DODATEK Č. 1 KE SMLOUVĚ O DÍLO

Smluvní strany mezi sebou dne 4.5. 2021 uzavřely Smlouvu o dílo na základě výsledků výběrového řízení smlouvy na veřejnou zakázku malého rozsahu s názvem „**Projektová dokumentace Rozšíření parkovacích míst v areálu NNH, etapa I.b**“.

Návrh úpravy předmětu díla

Stavba: Rozšíření parkovacích míst v areálu NNH, etapa I.b

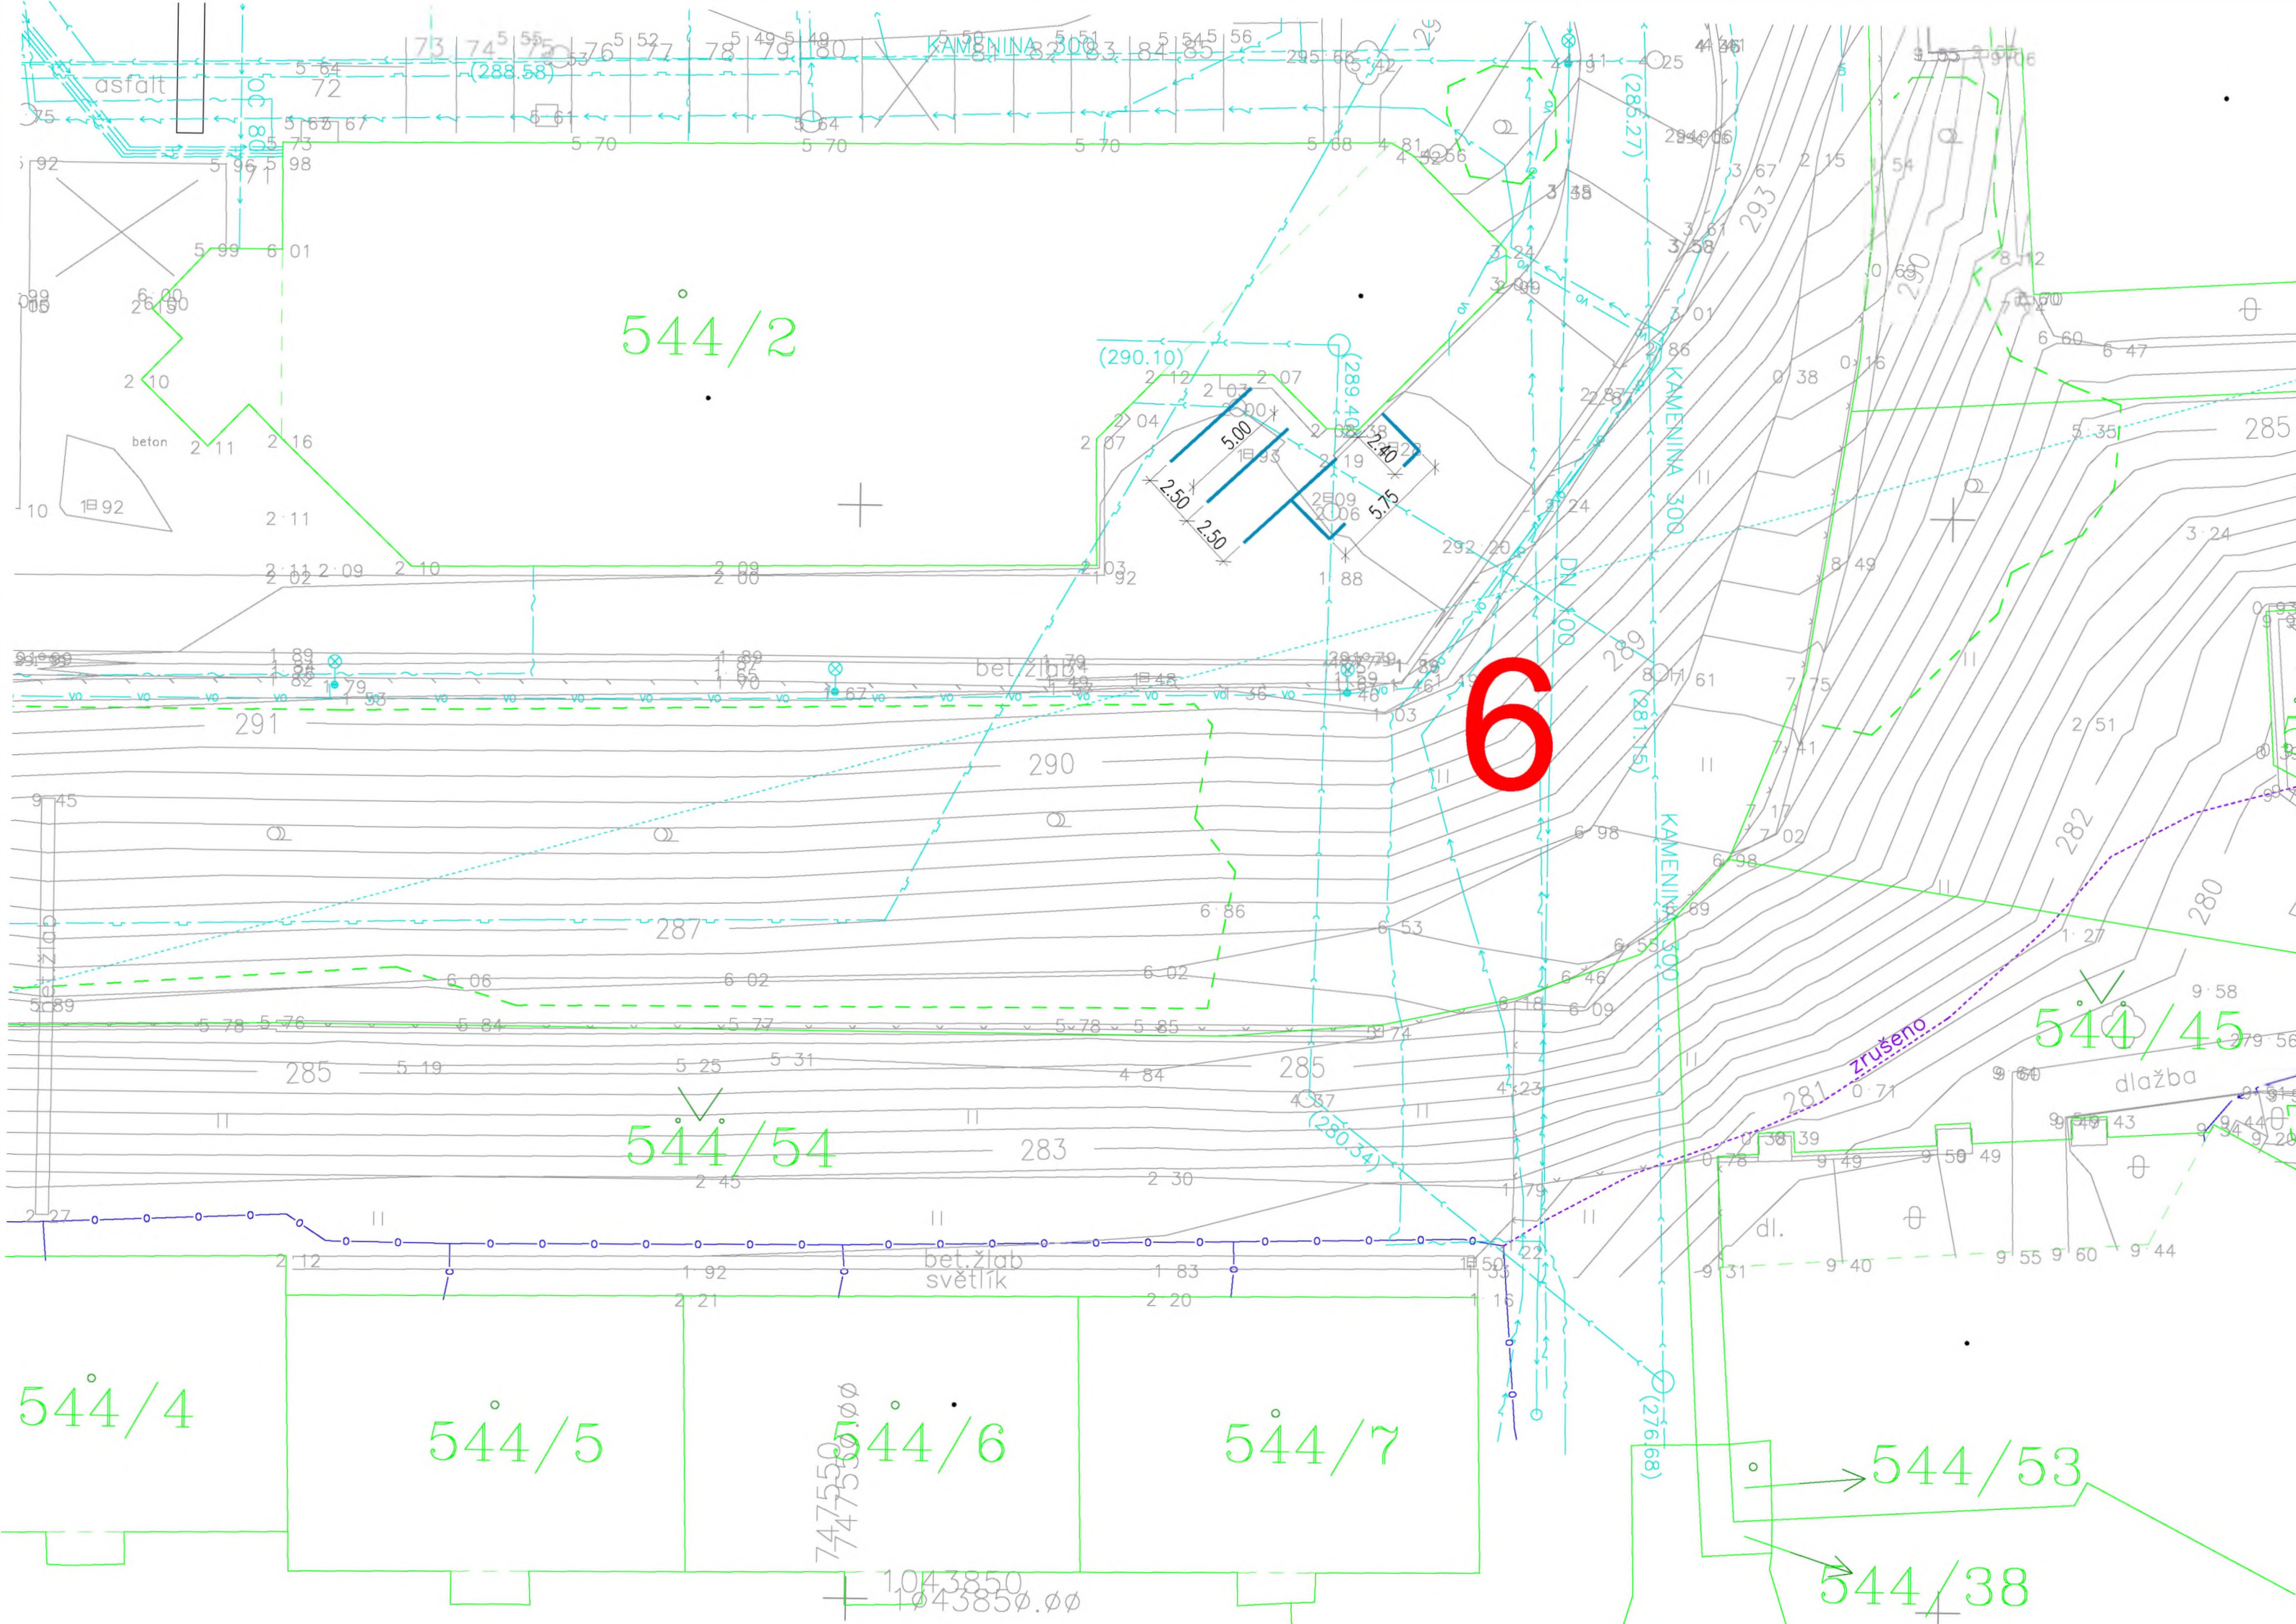
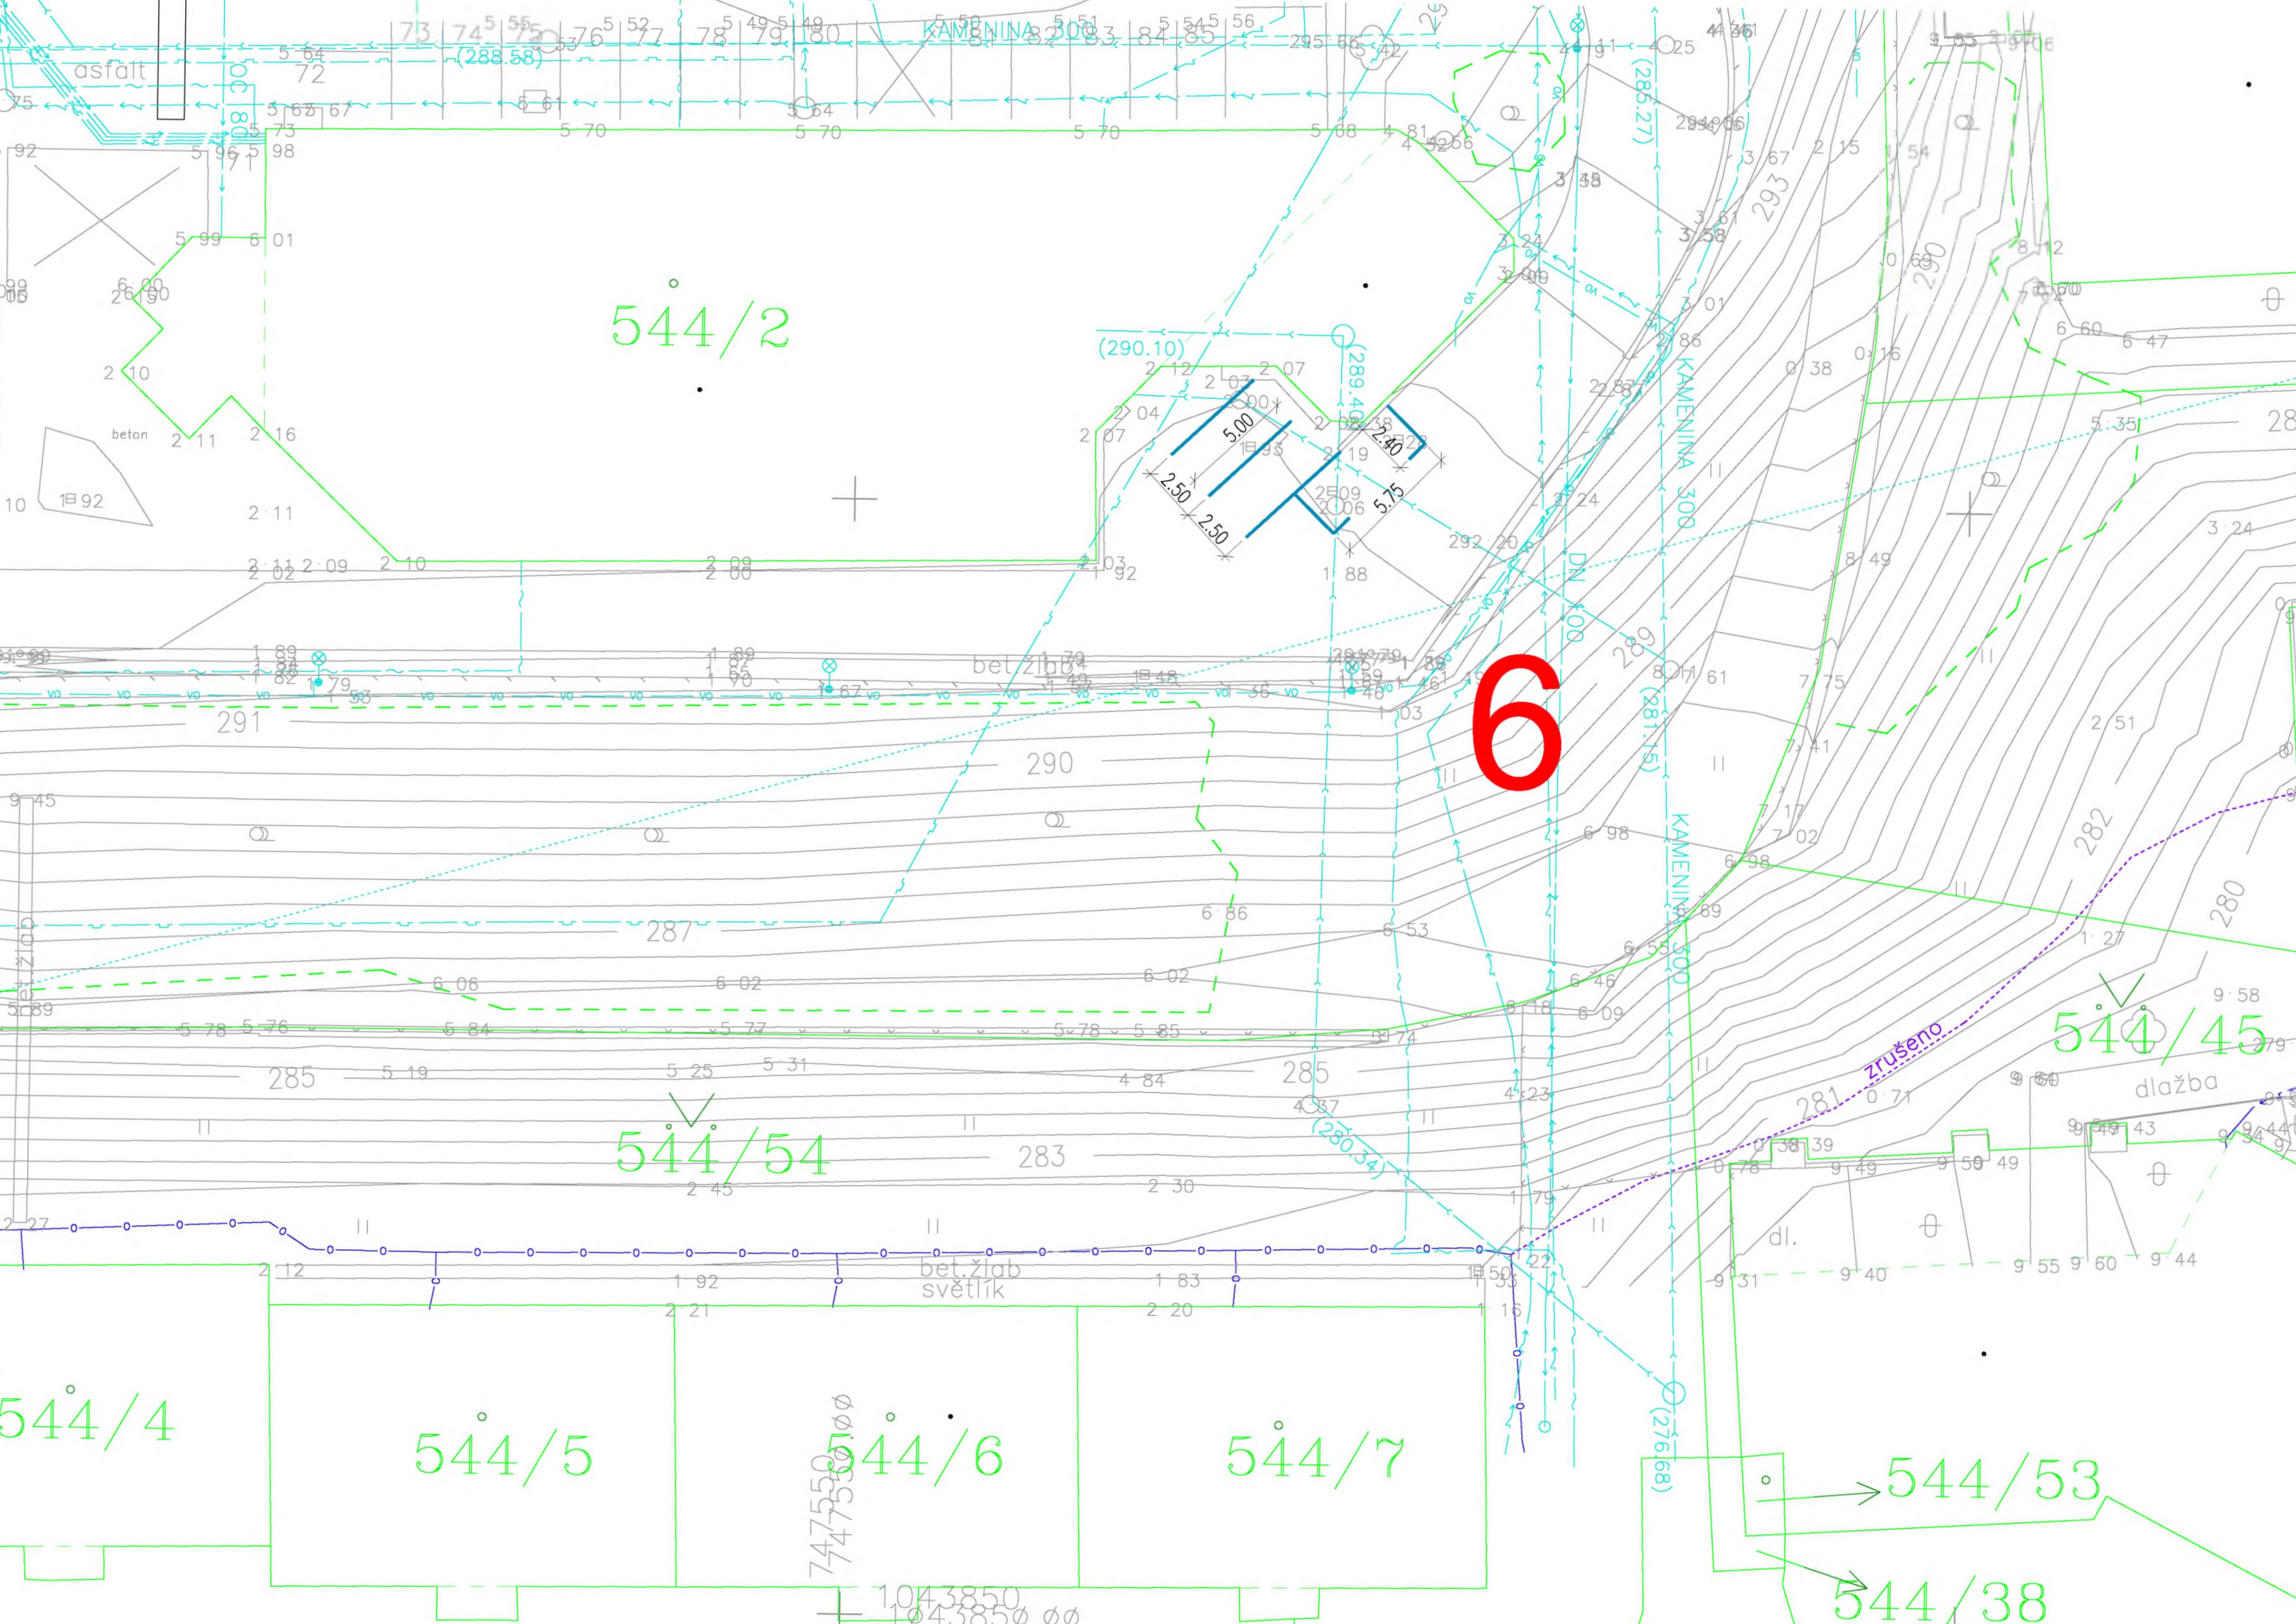
Podél komunikace se navrhuje 12 parkovacích stání formou podélného parkování.

Navrhuje se 7 nových stání v nároží křižovatky a 9 nových stání kolmých podél stávající komunikace v místě rušeného chodníku a stávajících podélných stání na vozovce. Součástí je přeložka chodníku k fasádě budovy a nové schodiště.

Navrhuje se zřízení 6 parkovacích stání. V místě šachty kolektoru se navrhuje úprava poklopu, vydláždění plochy a zřízení přístřešku pro kola.

Navrhuje se nová jednosměrná propojka o podélném sklonu max. 15 % s 6 parkovacími stáními. Podél stávající komunikace se dále navrhuje 12 nových stání.

Navrhuje se zřízení 8 nových stání a úprava 2 stávajících. Součástí úprav bude úprava VO a větracího objektu podzemního kolektoru. Výdech v prostoru komunikace bude odstraněn.

Vzhledem k požadavkům na průjezdnost pro HZS navrhujeme otočení dvou stávajících stání v souvislosti s plánovaným otočením jednosměrnosti a zřízení max. jednoho nového podélného stání formou dopravního značení.

Nová stání nad rámec zadání investora se navrhují západně od hlavní vrátnice v počtu 5 ks.

Východně u hlavní vrátnice se navrhuje parkovací záliv pro 1 osobní vozidlo s platebním automatem.

Ve směrovém oblouku v prostoru stávající zpevněné plochy se navrhuje úprava a rozšíření této plochy bez vyznačení parkovacích stání.

Ve směrovém oblouku se navrhují 2 parkovací stání.
